Labortápegység 0-35V, 0-5A

ALKOTÓ-s árajzat. (eredetije az RT1994/11-12 lapszámaiban)

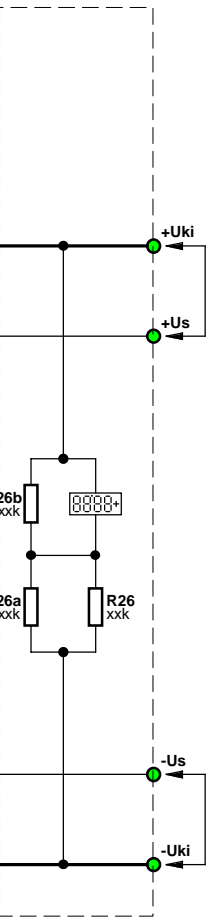
Módosítások:

- Elkötés javítva
- IC-K tápfeszültsége stabilizálva.
- Műszerosztók potija kiváltva ellenálláspárral
- 4 db áteresztőtranyóval
